改善箇所説明図

方向指示器

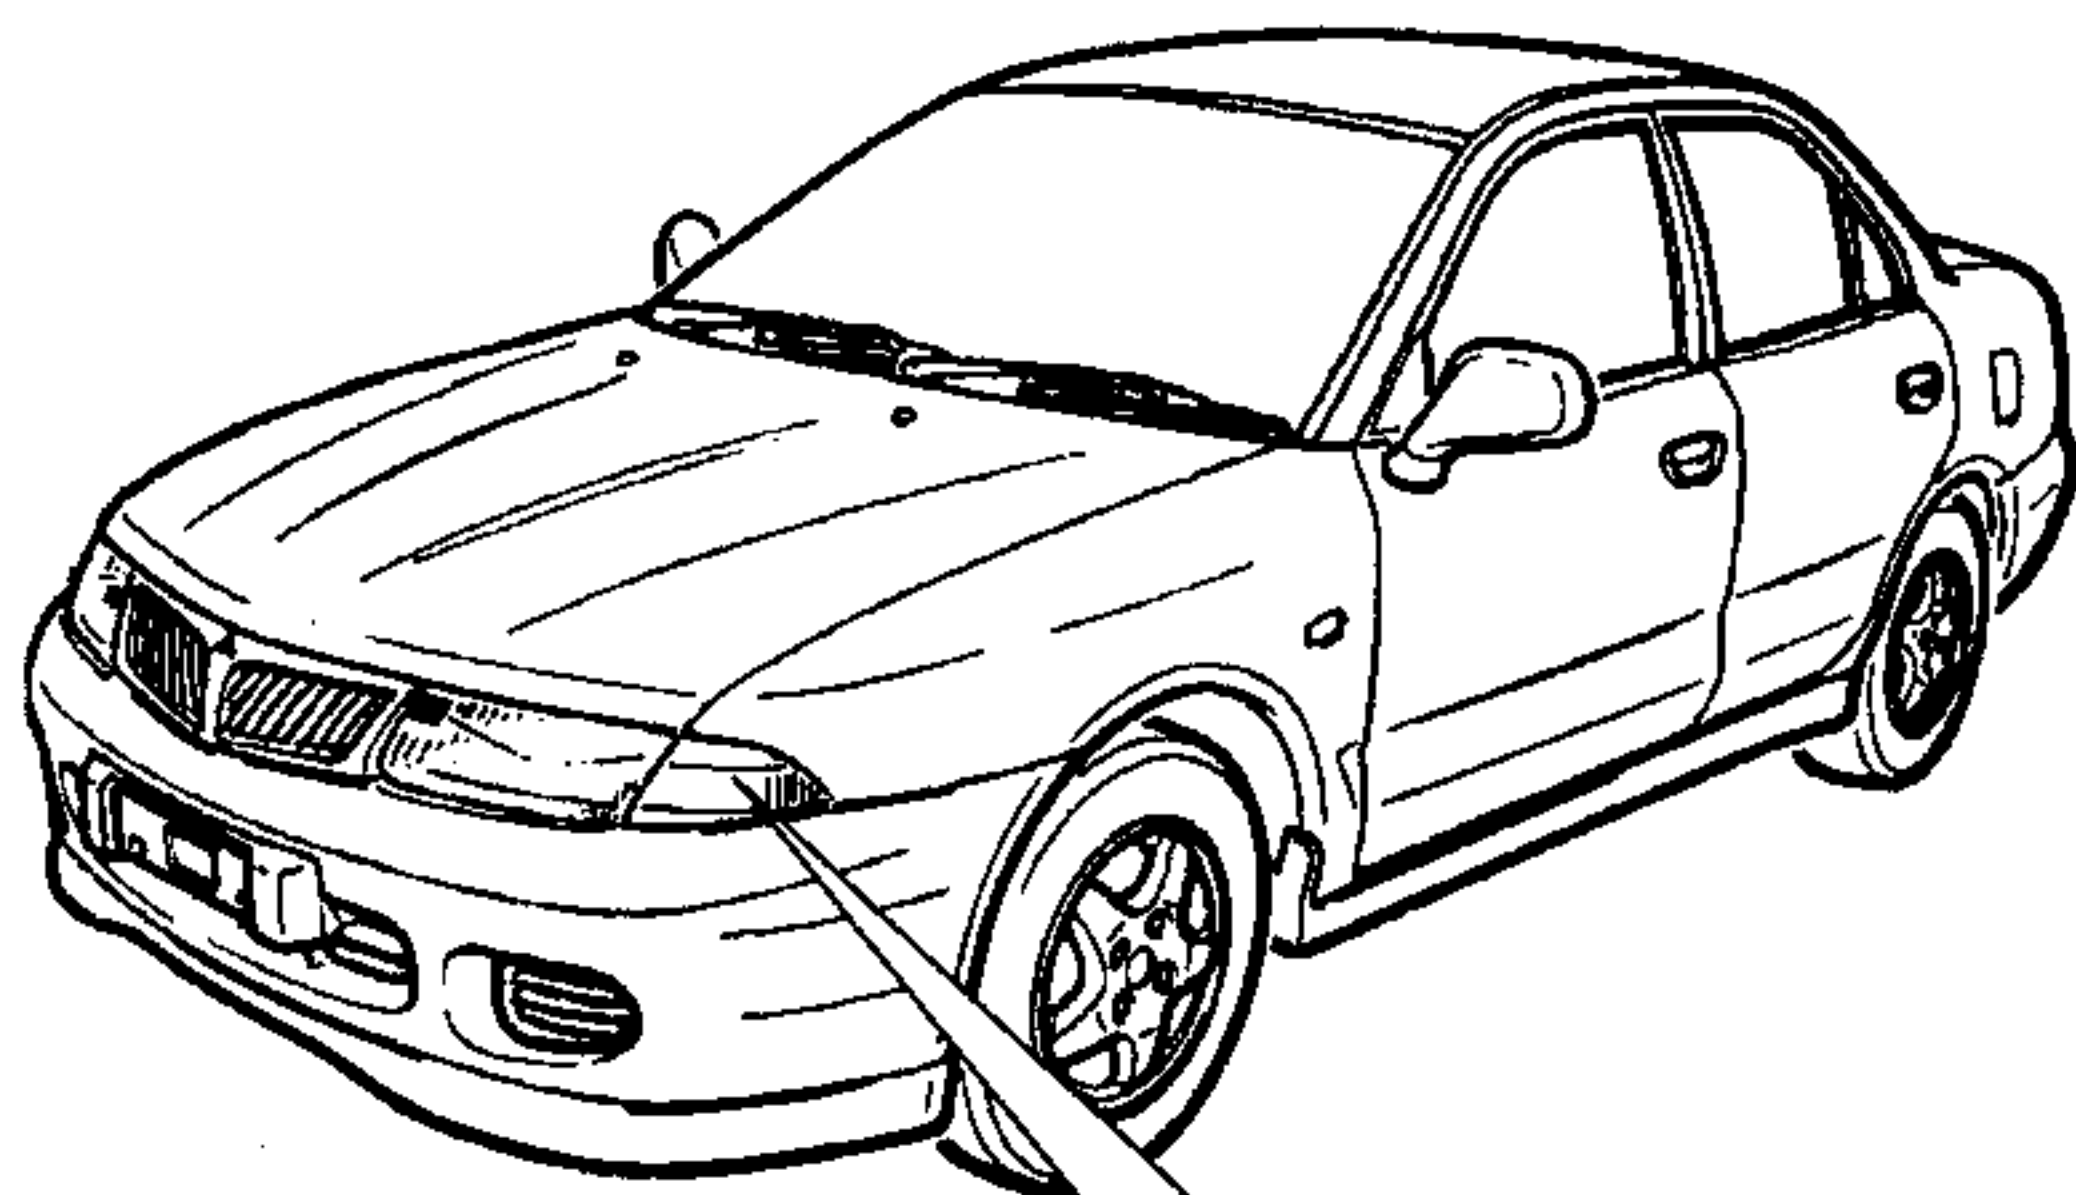
基準不適合発生箇所

バルブ

方向指示器において、バルブの橙色コーティング塗装材料が不適切なため、コーティング塗装寿命が不足している。そのため、そのままの状態で使用を続けると、橙色コーティング塗装が剥離し、灯光色が白色となるおそれがある。

改善の内容

全車両、バルブを対策品に交換する。

注：図中の 内は交換部品を示す。

識別：助手席ドアローヒンジピン上部に白色または黄色ペイントを塗布する。
